**AUTOSTRADA (A11) : FIRENZE - PISA NORD  
AMPLIAMENTO ALLA TERZA CORSIA  
DEL TRATTO FIRENZE - PISTOIA  
PROGETTO DEFINITIVO**

**STUDIO DI IMPATTO AMBIENTALE  
CHIARIMENTI E INTEGRAZIONI  
INTEGRAZIONI RICHIESTE DEL MATTM  
PROT.DVA-2012-0007287 del 23/03/2012**

**RELAZIONE DI ACCOMPAGNAMENTO  
DELLA DOCUMENTAZIONE INTEGRATIVA  
(RIF. LETTERA DEL MINISTERO DELL'AMBIENTE  
DELLA TUTELA DEL TERRITORIO E DEL MARE  
DEL 23/03/2012)**

DIRETTORIO							CODICE							
N.Prog.	Codice Commessa						DOCUMENTO							
0	1	1	1	1	1	0	7	M	A	M	1	0	0	1
APRILE 2012

Figura 25 - Ipotesi di anello a circolazione antioraria per favorire la manovra da via Pratese (provenienza Prato) a via Palagio degli Spini

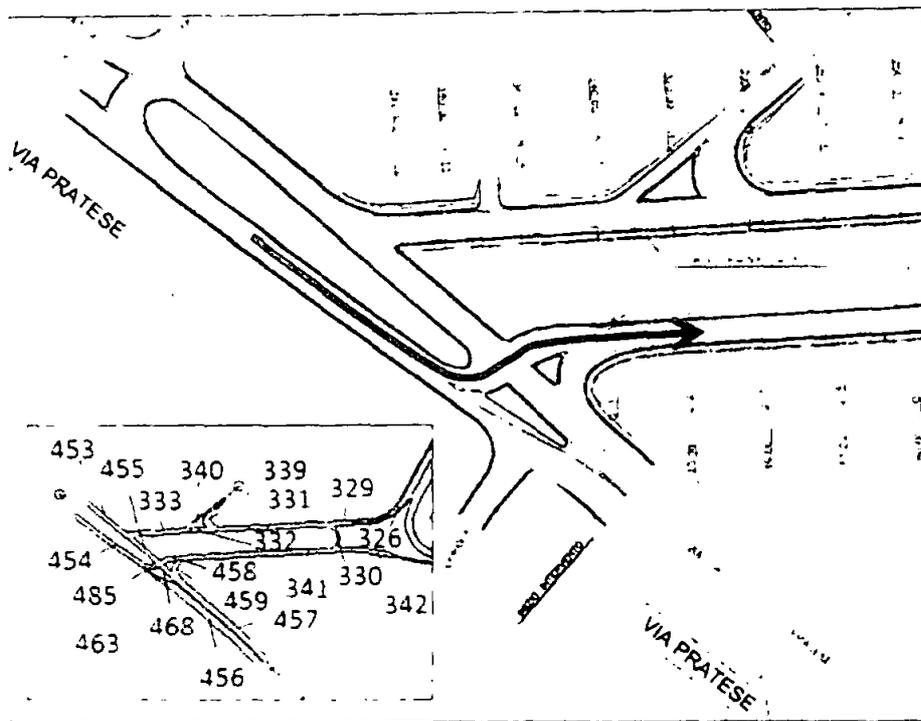
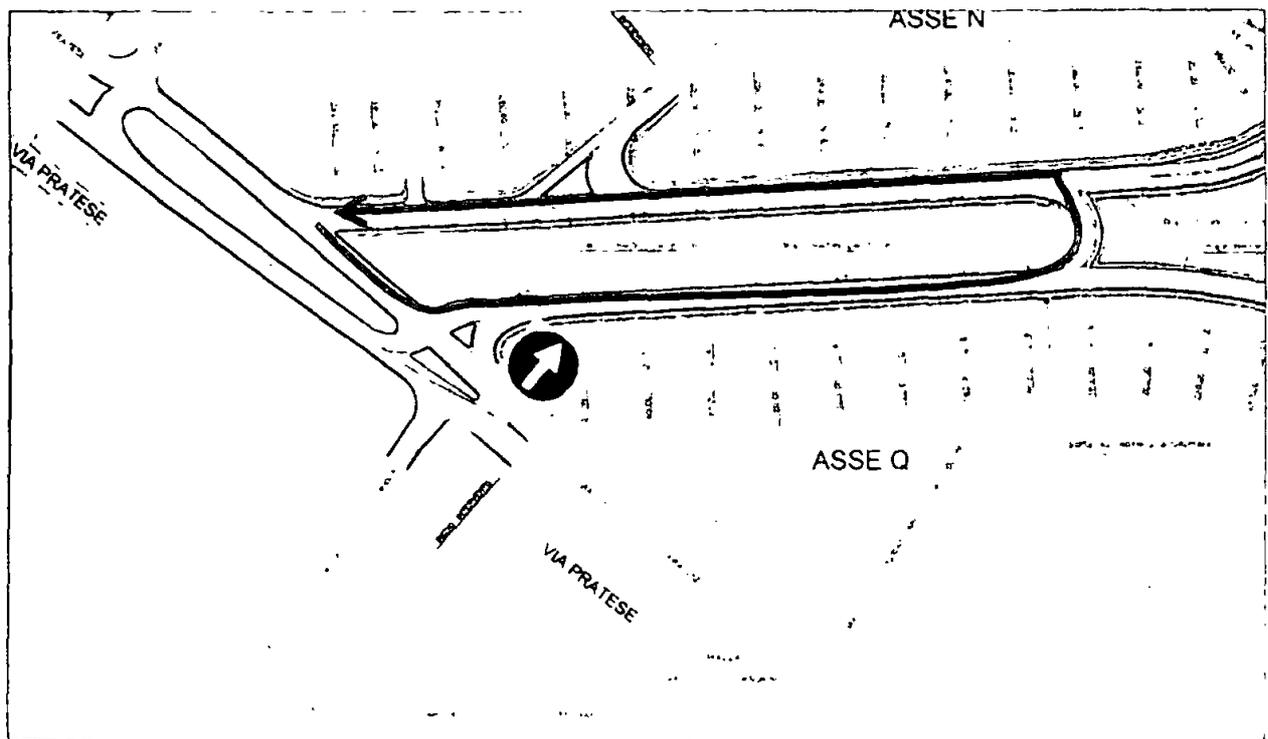
Lo studio di traffico allegato evidenzia proprio in questo punto una sensibile criticità. Infatti lo studio afferma che “il solo arco a presentare ritardi apprezzabili è la parte alta di via Pratese (arco n° 454) interessata da un notevole flusso di svolta in sinistra verso via Palagio degli Spini – 2238 veicoli equivalenti/ora nello scenario di punta del mattino al 2015 – in virtù dell’inversione del senso di marcia di quest’ultima rispetto allo scenario attuale. Tale manovra interferisce potenzialmente con il flusso su via Pratese dall’arco n° 457 all’arco n° 453, che è di fatto nullo negli scenari simulati poiché ha valenza puramente locale” (STD2057--, pag. 35 e figura 24). In pratica in tale intersezione lo studio prevede a regime la formazione di code per l’interferenza tra due flussi di traffico in conflitto.

Al fine di attenuare/risolvere tale criticità lo studio ipotizza “di procedere con una semplice modifica di circolazione, obbligando la svolta a destra da via Pratese verso via Palagio degli Spini (dall’arco n° 457 verso l’arco n° 459) e invertendo il senso di marcia sul tratto n° 455 di via Pratese, così da creare un anello di circolazione in senso antiorario. In questo modo, il flusso dall’arco n° 454 di via Pratese verso il nodo di Peretola non avrebbe ostacoli e l’esiguo flusso dall’arco n° 457 all’arco n° 453 sarebbe servito con circolazione ad anello utilizzando la rampa n° 330” (STD2057--, pag. 35 e figura 25).

A questo proposito anzitutto si fa notare che lo studio potrebbe aver sottovalutato il flusso in uscita da Firenze lungo via Pratese (arco n° 457) in quanto lo studio assegna solo una funzione locale a tale strada. Rispetto all'attuale assetto di via Pratese (che è in sostanza a senso unico in ingresso a Firenze, dato che dall'incrocio con via Piantanida fino all'incrocio

Figura 21 - Impianto semaforico pedonale su via Martucci

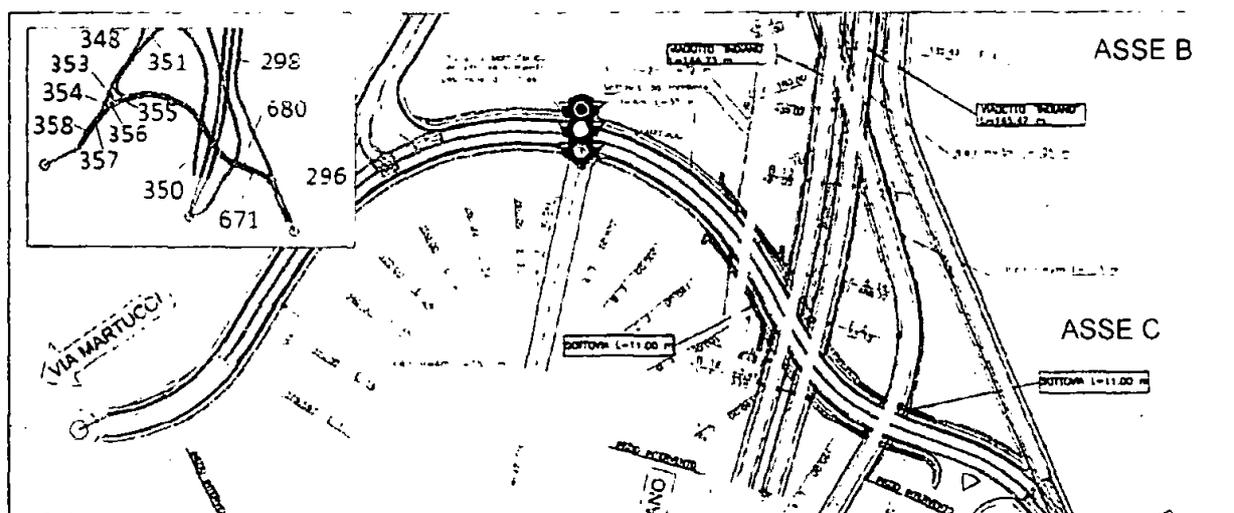
A questo proposito si fa notare che lo studio di traffico pare aver del tutto trascurato il futuro flusso in ingresso/uscita da via Boffito su via Martucci determinato dal previsto collegamento tra le due, che invece potrebbe creare fenomeni di congestione lungo via Martucci (nell'ora di punta del mattino al 2015 sono previsti 473 veicoli equivalenti lungo l'arco n° 671, e ben 1559 lungo l'arco n° 680: STD2057--, pag. 26-27) oltre ad un sovraccarico di traffico lungo via Boffito che potrebbe essere scelta come itinerario più breve di collegamento tra via Martucci e via Baracca. E' da notare che via Boffito ha un'ampiezza trasversale molto limitata (circa 7,50 m, compresi i marciapiedi) ed è una "strada privata soggetta ad uso pubblico" (Deliberazione della Giunta comunale di Firenze n° 2009/G/00020 del 20.1.2009), destinata al momento al solo traffico dei frontisti. Non è chiara la necessità di realizzare tale collegamento tra via Boffito e via Martucci, come non è chiaro il motivo per cui è stato inserito nel progetto un semaforo pedonale all'altezza di tale futuro incrocio, che si troverebbe a collegare la zona residenziale di via Boffito con l'area verde ricompresa tra l'asse E (via Martucci) e l'attuale rampa di salita al viadotto dell'Indiano: scelta che sembra ben poco utile.

Si propone perciò di mantenere a fondo chiuso via Boffito, sopprimendo quindi sia il collegamento con via Martucci, il previsto semaforo pedonale e l'attraversamento a raso di via Martucci.

### 3 Collegamento pedonale con la porzione "alta" di via di Motrone

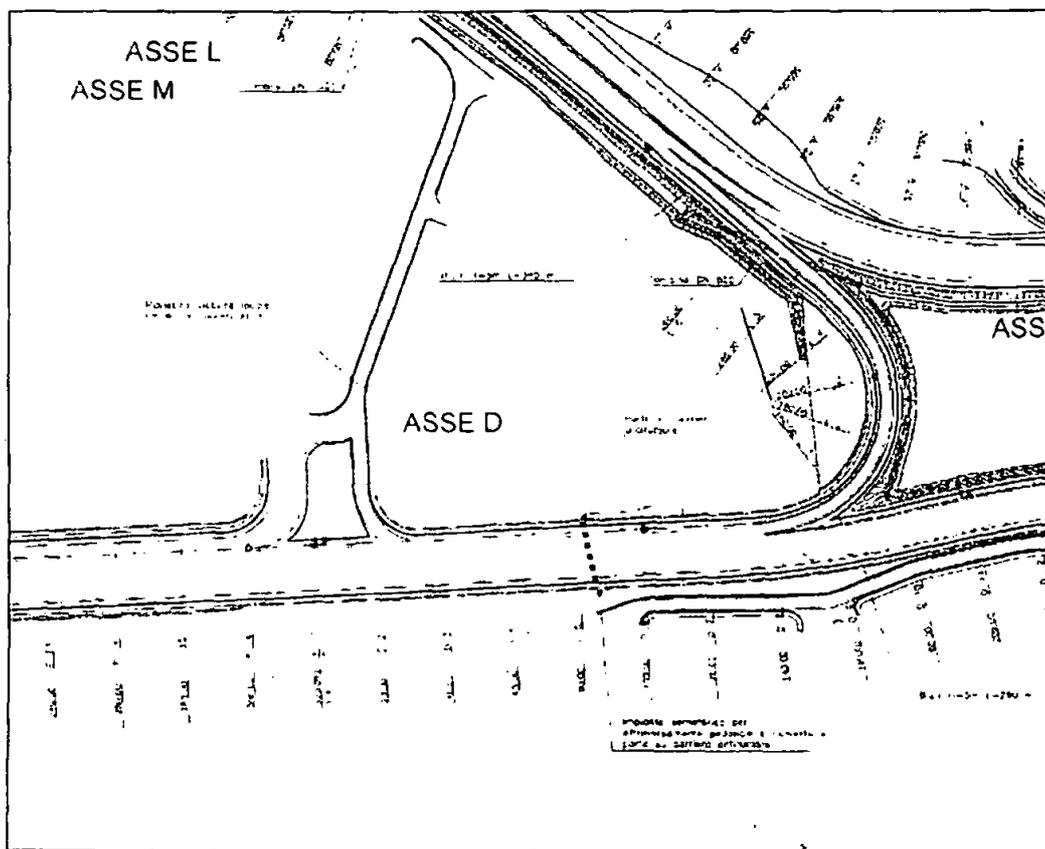
Nella parte "alta" di via di Motrone (quella collocata immediatamente a nord dell'asse D del futuro svincolo, dal numero civico 69 al numero civico 91) esistono alcuni corpi di fabbrica (inseriti dal PRG del Comune di Firenze nella classe 8 "edifici di particolare interesse") attualmente con destinazione residenziale: vi abitano circa 15-20 persone.

Per evitare l'isolamento di questo insieme di edifici, la cui vivibilità è già da tempo sacrificata a causa della loro progressiva inclusione nel sistema viabilistico attuale, il progetto del nuovo svincolo prevede:

- di realizzare, in luogo dell'attraversamento pedonale a raso con semaforo, un sottoattraversamento pedo-ciclabile che risolva in modo strutturale il problema del collegamento con la parte "alta" di via di Motrone;

- di collocare tale sottoattraversamento in una posizione diversa, in luogo di quella prevista dal progetto: intermedia tra gli edifici a destinazione residenziale della parte "alta" di via di Motrone ed il parcheggio scambiatore adiacente. Ciò al fine di soddisfare le esigenze degli abitanti e degli utenti del parcheggio. Il collegamento potrebbe approdare, nel lato sud dell'asse D, in un'area destinata dal PRG del Comune di Firenze "a viabilità di progetto" (F3) avente forma di triangolo rovesciato e confinante con l'attuale diramazione interna di via Pratese (numeri civici 16 e 18), al fine di favorire il rapido collegamento con via Pratese (attuale e futuro asse di scorrimento del trasporto pubblico locale).

#### 4 Barriere antifoniche

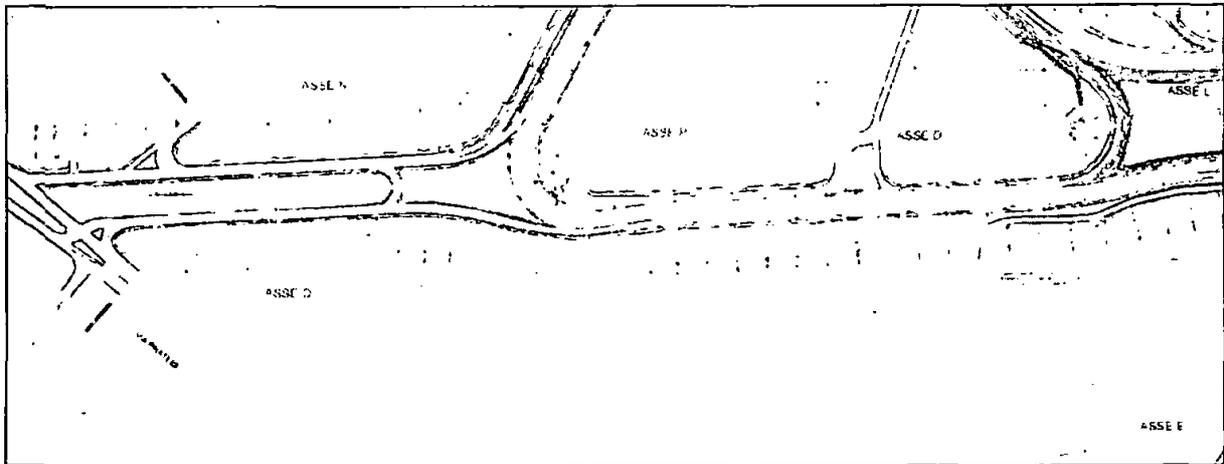
Il progetto prevede l'installazione di una serie di barriere antifoniche sui due lati della carreggiata lungo diversi assi del nuovo svincolo.

- non è chiaro se la qualità estetica delle barriere, lungo la parete affacciata verso gli edifici, sia curata in modo da mimetizzarne al massimo la presenza;
- non è chiaro il motivo per cui le barriere non siano continue lungo il lato sud del sistema "asse Q-asse P-asse D" (attuale via Palagio degli Spini). In particolare sembra ne sia sprovvisto l'asse P (barriere F102 e F104);
- non sembra plausibile che l'altezza della barriera F102 lungo il lato sud dell'asse Q sia limitata a 5 m (tavola AUA2011--), dato che gli edifici da tutelare risultano comunque molto più alti: in particolare quello in angolo tra via Pratese e l'attuale via Palagio degli Spini è alto circa 20 m (5 piani fuori terra);
- non si comprende l'utilità della barriera F101 lungo il lato sud dell'asse N, che non sembra destinata a tutelare in modo particolare alcun edificio;
